茨城県原子力安全対策委員会
東海第二発電所
安全性検討ワーキングチーム(第22回)
ご説明資料

委員からの指摘事項等を踏まえた論点及び 県民意見を踏まえた論点への説明

2022年11月1日

日本原子力発電株式会社

せん断スケルトン曲線上の最大応答値

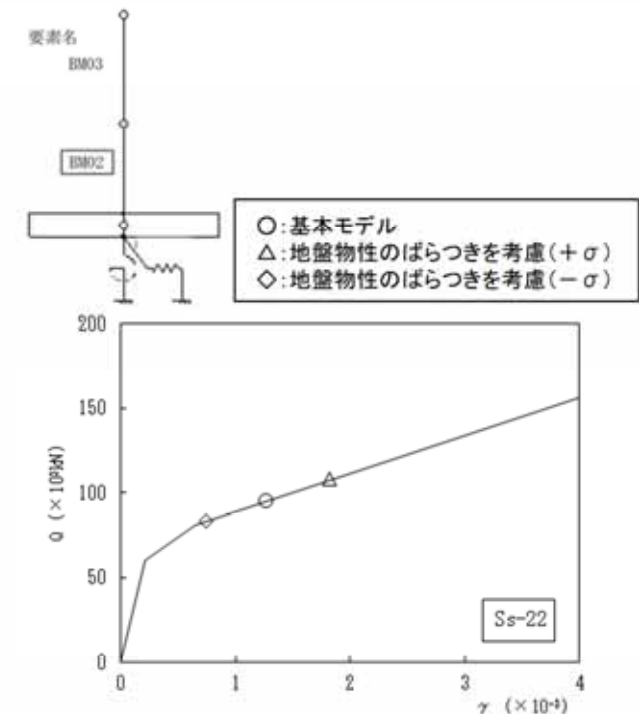
使用済燃料乾式貯蔵建屋の耐震評価において、地盤ばねはどのように考慮されているのか。ばらつきがあればどのように応答が変動するのか。地盤ばねがどういう状態で、一番不利な条件としているのか等について、具体的に説明すること。

- ・解放基盤表面で定義される基準地震動 S_s (8波)に基づく入力地震動を質点系モデルに入力して地震応答解析を実施した。
- ・地盤物性のばらつきを考慮した使用済燃料乾式貯蔵建屋の耐震壁について、全ての基準地震動 S_s に対して各層のせん断ひずみを算出し、許容限界と比較した結果、せん断ひずみが全ての基準地震動 S_s の中で最大となる S_s-22 の場合においても、耐震壁の最大せん断ひずみは 1.82×10^{-3} (要素番号BM02, 地盤物性のばらつき(+ σ), NS方向, S_s-22)であり、波及的影響を及ぼさないための許容限界(4.0×10^{-3} (終局点))を超えないことを確認した。

杭の解析モデル図

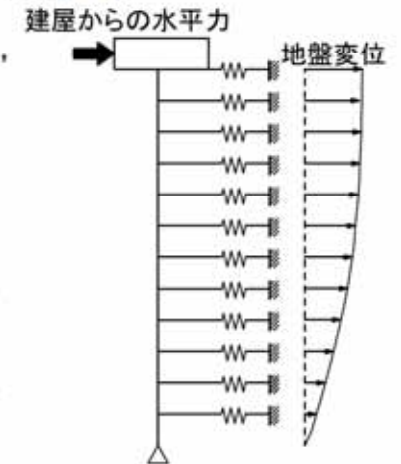
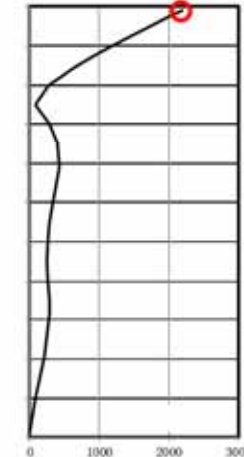
使用済燃料乾式貯蔵建屋を支持する杭の耐震評価におけるモデル化の考え方(より丁寧なモデルとする必要性)について説明すること。

- ・建屋からの水平力は、全ての基準地震動 S_s による地震応答解析結果より得られた水平力の最大値を杭1本あたりの荷重として杭頭位置に入力する。

- ・地盤変位については、全ての基準地震動 S_s に対する自由地盤応答解析より得られる杭先端位置に対する地盤の相対変位の最大値を強制変位として水平地盤ばね位置に入力する。

- ・ S_s 地震時に発生する曲げモーメントは、杭頭位置で最大値を示しており、この曲げモーメントに対して許容値と比較し、評価を実施した。

杭の曲げモーメント-曲率(M-φ)関係

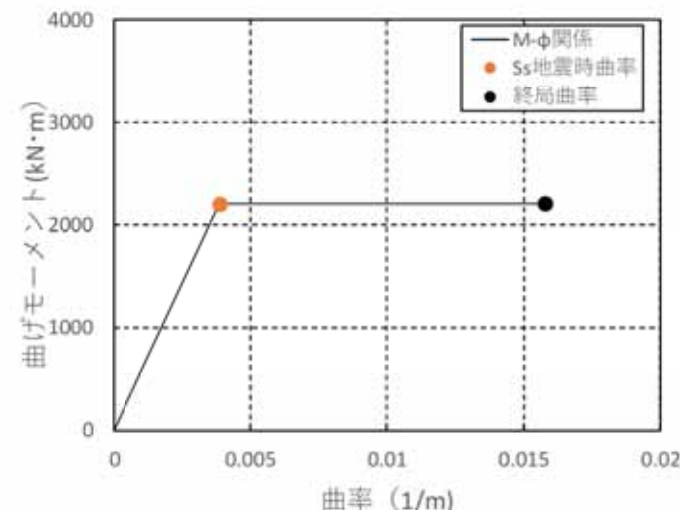
使用済燃料乾式貯蔵建屋の耐震評価に関し、曲げモーメントの評価では、保守的に全塑性モーメントを許容限界としているが、検定比が0.996と1に極めて近い。実際の許容限界は終局曲率とあるが、終局曲率のほうだと検定比は何%か。

杭の曲げに対する評価において、実際の許容限界は終局曲率であるが、保守的に評価する観点から全塑性モーメントを許容限界として設定し、杭に発生する曲げモーメントが全塑性モーメントを超えないことを確認した。

なお、実際の許容限界である終局曲率に対する検定比は0.246であり、1に対して十分な余裕を有しており、今回の解析モデルにより杭を適切に評価できている。

※杭に発生する曲げモーメントが全塑性モーメントに達する場合、曲げモーメントはその値で頭打ちとなるものの変形が進む(曲率が大きくなる)ことでエネルギーを吸収していき、実際の許容限界である終局曲率に達する。そのため、杭の曲げに対する評価では終局曲率に対して余裕のある結果であれば耐震設計上問題となるものではない。

PHb工法の概要

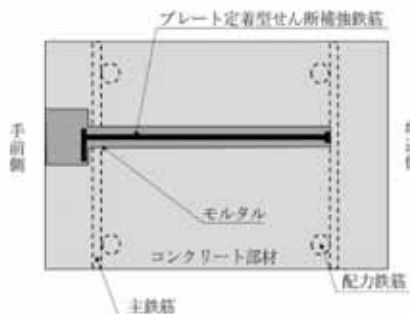
取水構造物に対する後施工せん断補強筋について、PHb工法というのは一般的な工法か。公的機関で認められている工法か。

PHb(Post-Head-bar)工法は、平成17年に(一財)土木研究センターより工法の有効性が認定され(建技審証第0522号)、国土交通省の新技术情報提供システム(NETIS)に登録(NETIS登録番号KT090022V)されている。また、国土交通省の令和元年度準推奨技術として選定されている。施工実績は、道路、浄化センター、ポンプ場、鉄道、発電所等の工事で施工されている。

既存構造物の表面からPHbドリルで削孔を行い、その孔内に専用モルタルグラウトを充填後、後施工プレート定着型せん断補強鉄筋 (PHb)を設置し、構造躯体と一体化をはかり、部材のせん断耐力を向上させる工法である。
